島根原子力発電所 2 号炉

気象資料の変更に伴う 島根原子力発電所原子炉設置許可申請書 の変更について

令和 2 年 3 月

中国電力株式会社

第2.5-2図 方位別相対線量 (D/Q) の累積出現頻度 (原子炉冷却材喪失)

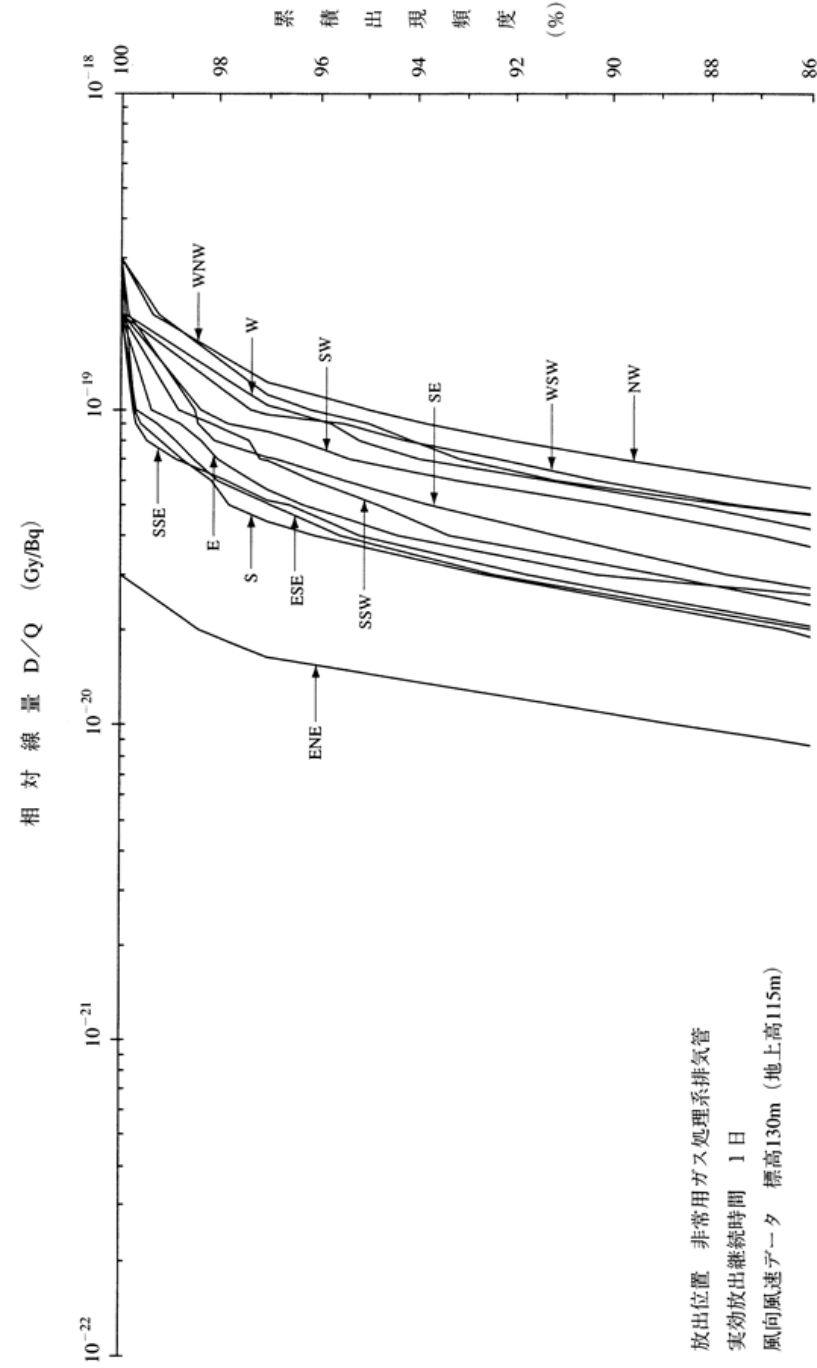
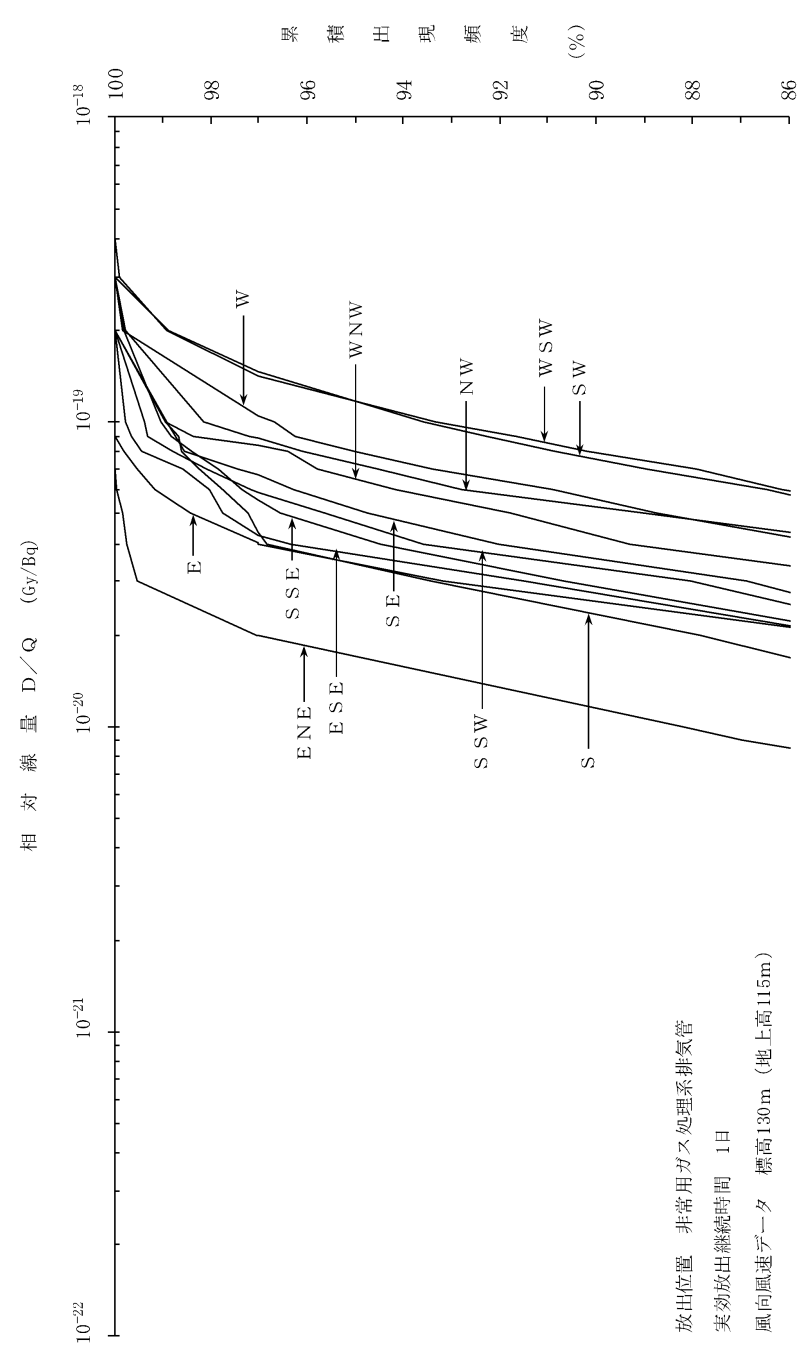
・ 気象期間の変更

第2.5-3図 方位別相対濃度 (χ/Q) の累積出現頻度 (主蒸気管破断)

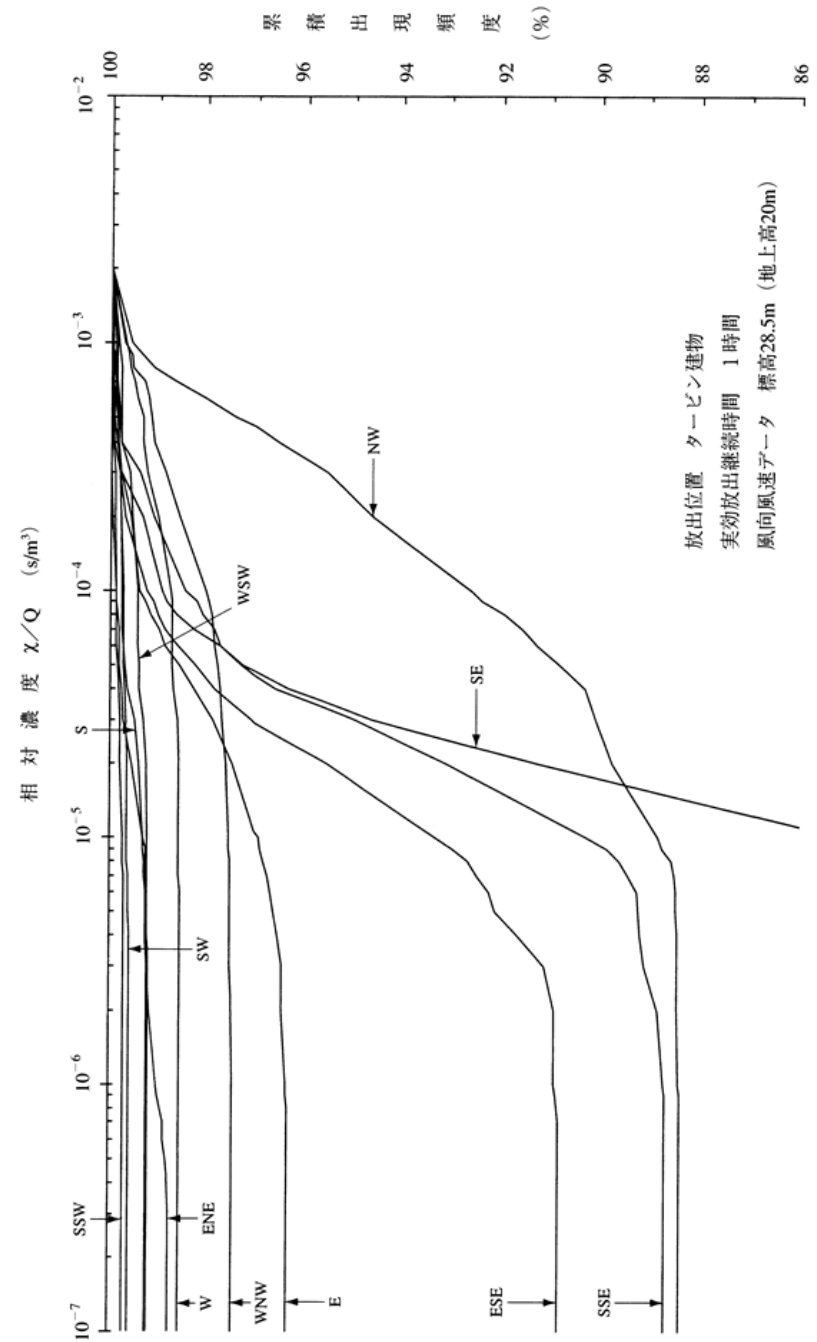
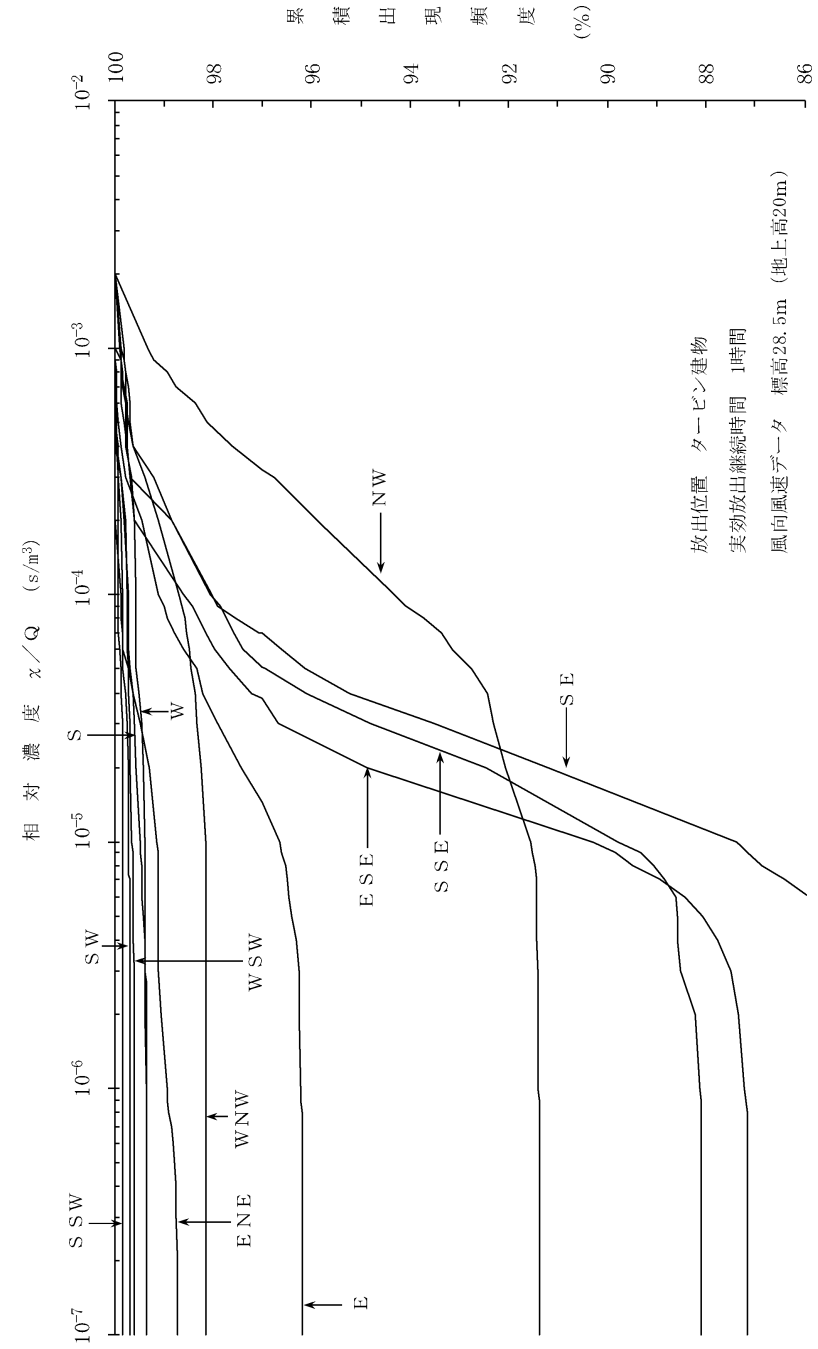
・ 気象期間の変更

第2.5-4図 方位別相対線量 (D/Q) の累積出現頻度 (主蒸気管破断)

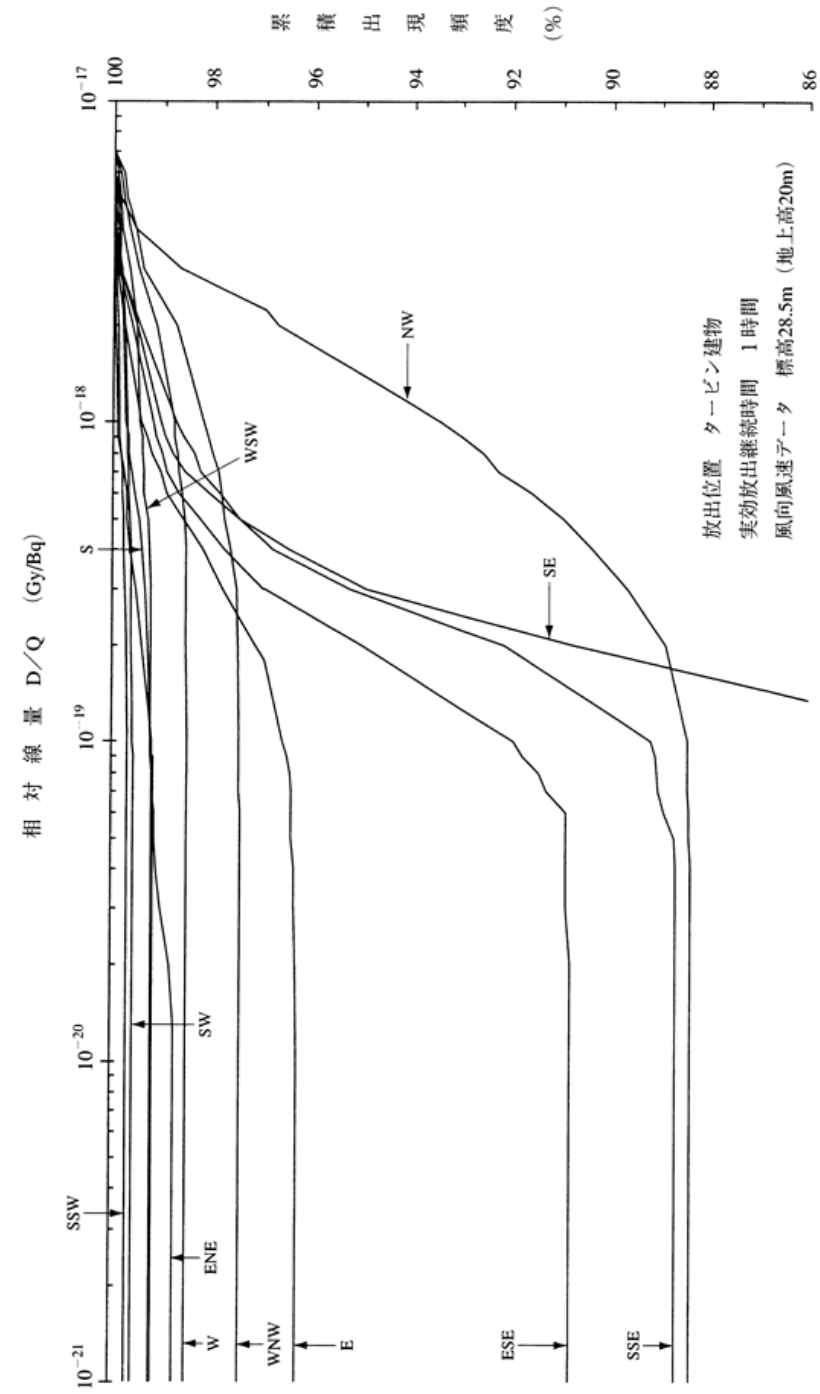
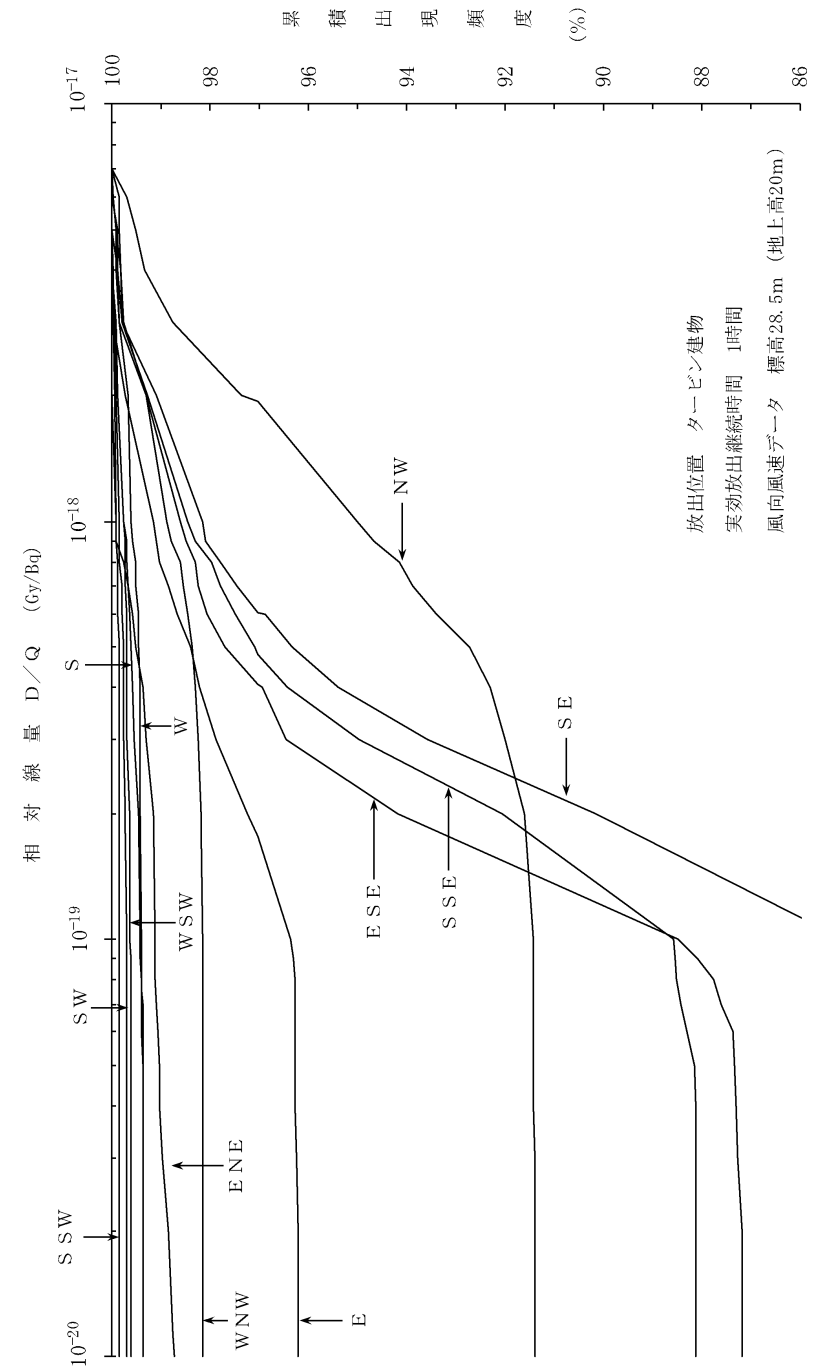
・気象期間の変更

第2.5-5図 方位別相対濃度 (χ/Q) の累積出現頻度 (燃料集合体の落下及び制御棒落下)

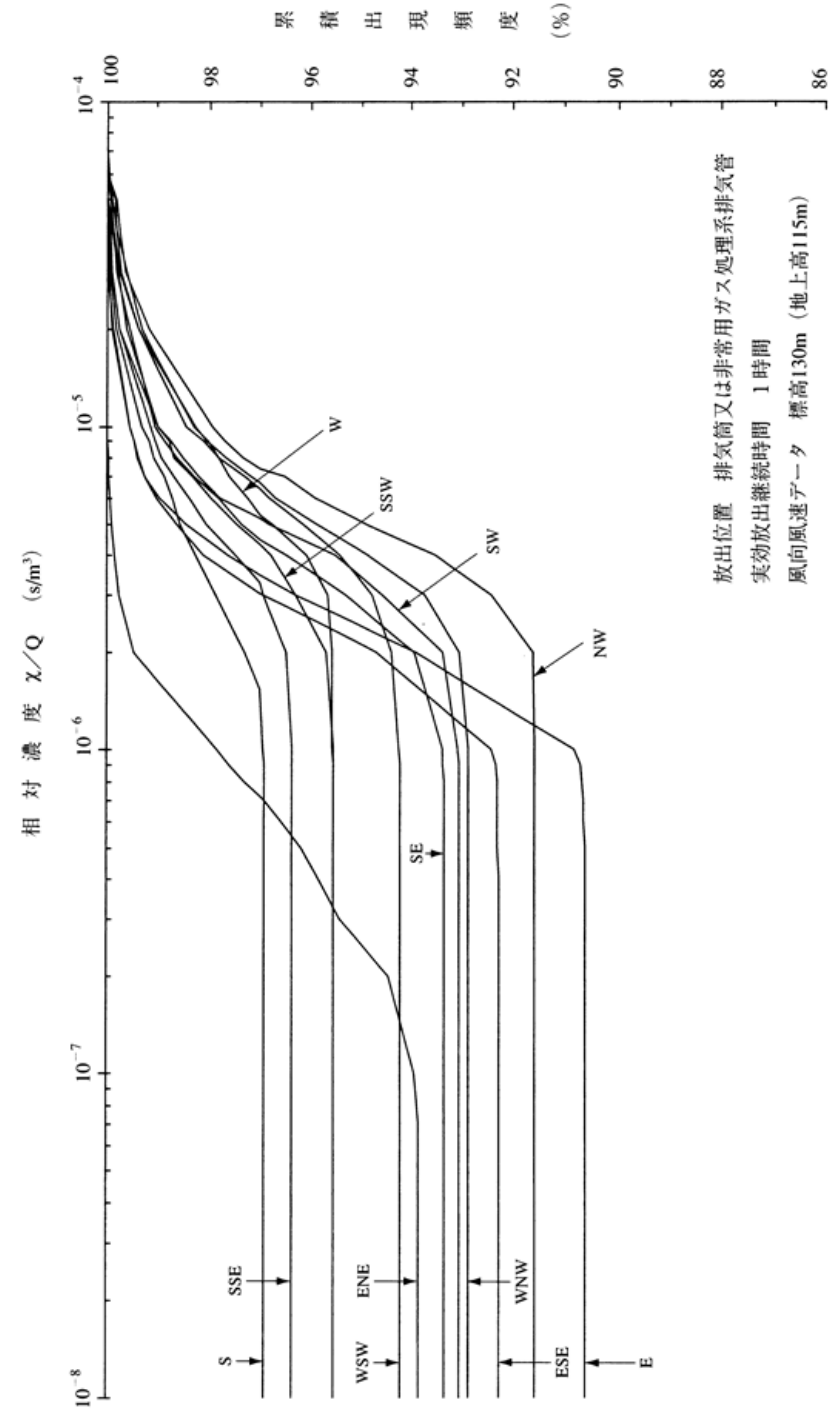
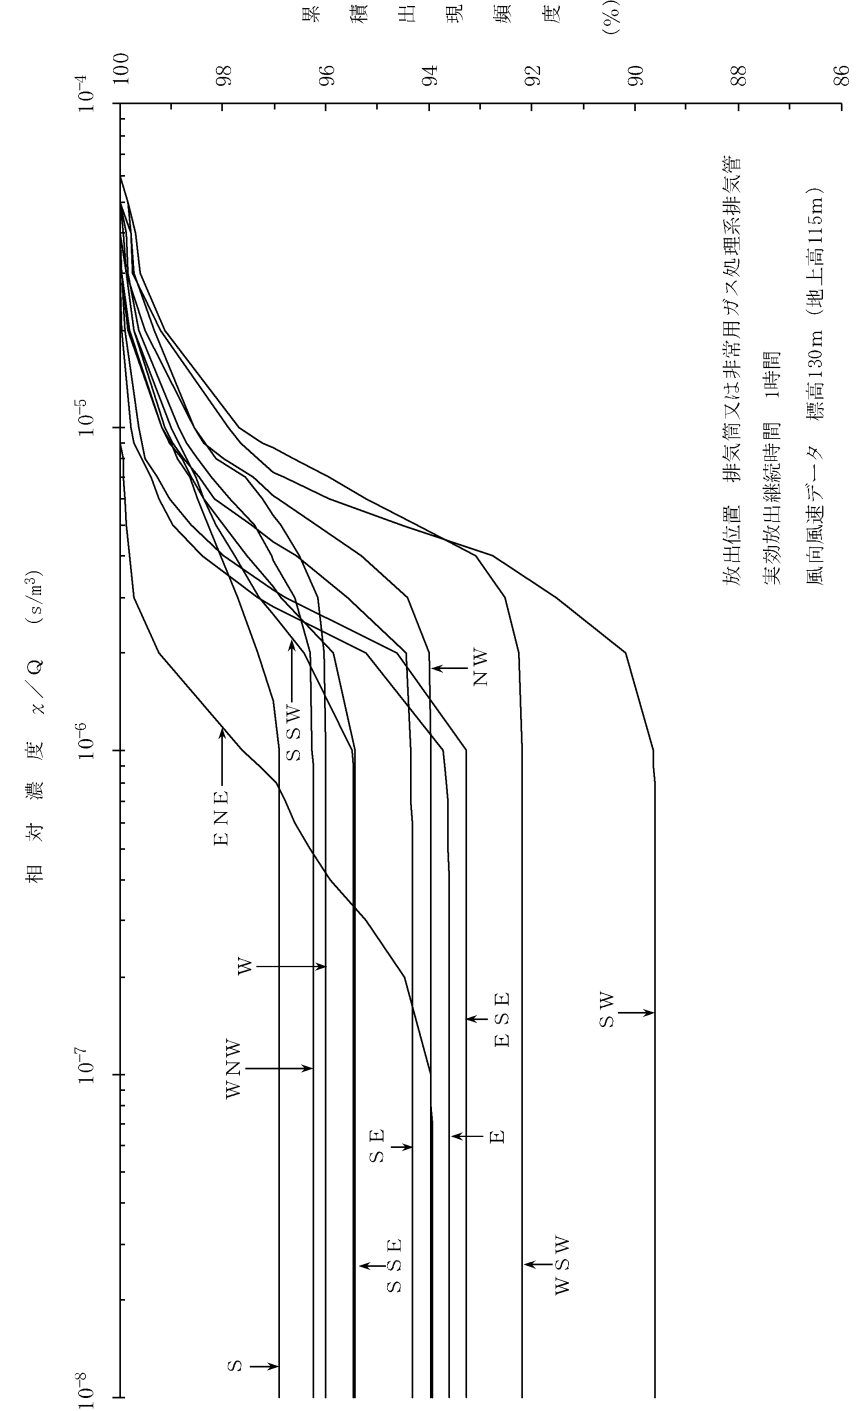
・気象期間の変更

第2.5-6図 方位別相対線量 (D/Q) の累積出現頻度

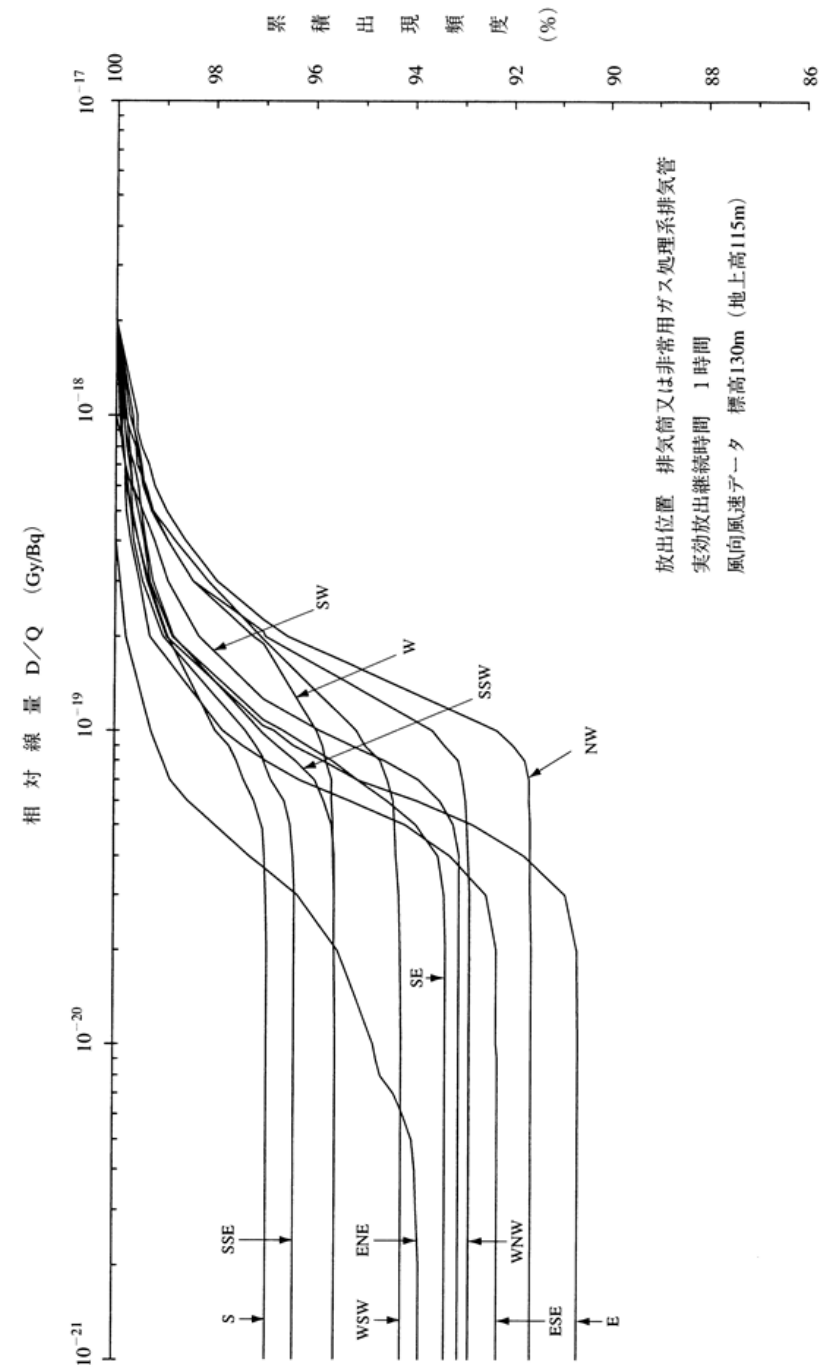
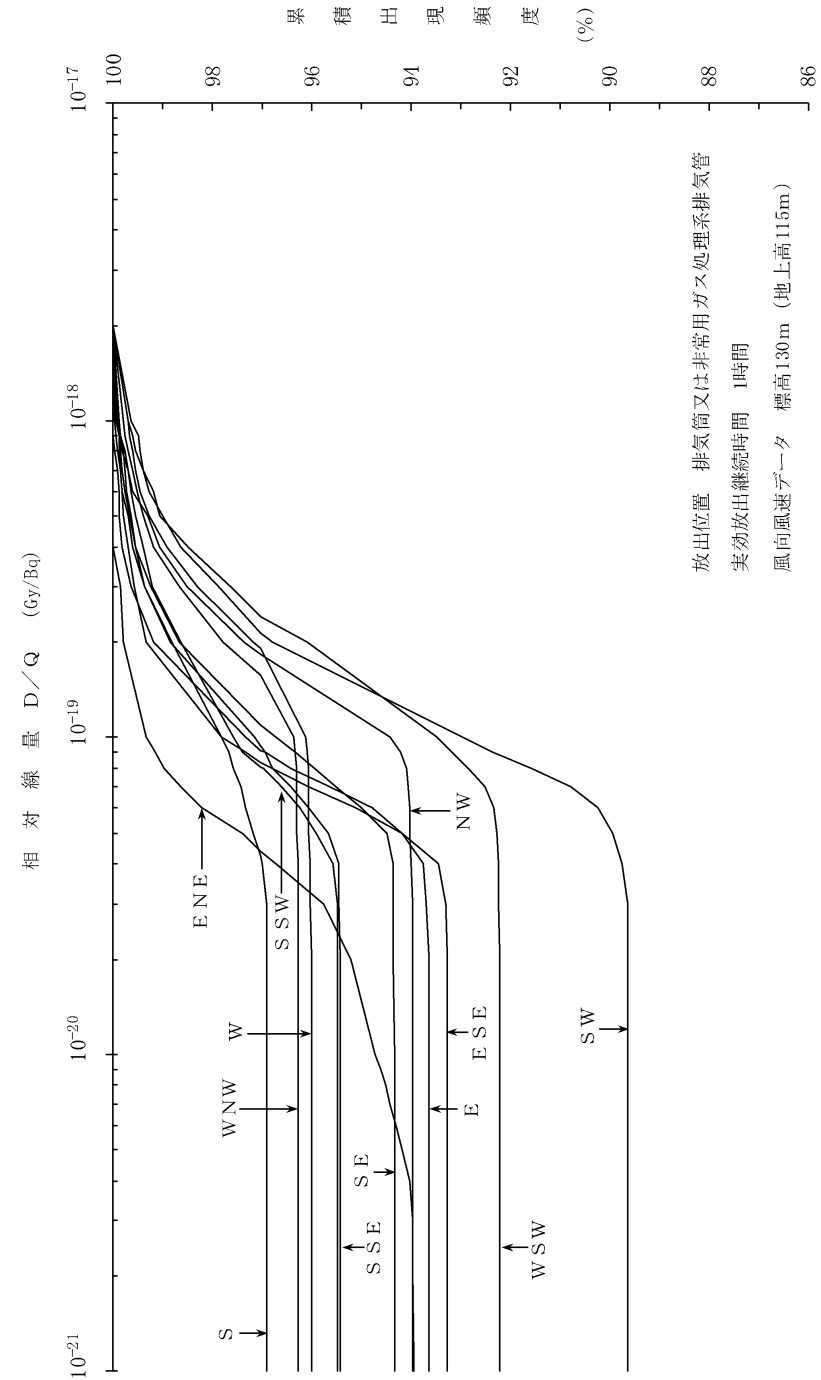
・ 気象期間の変更
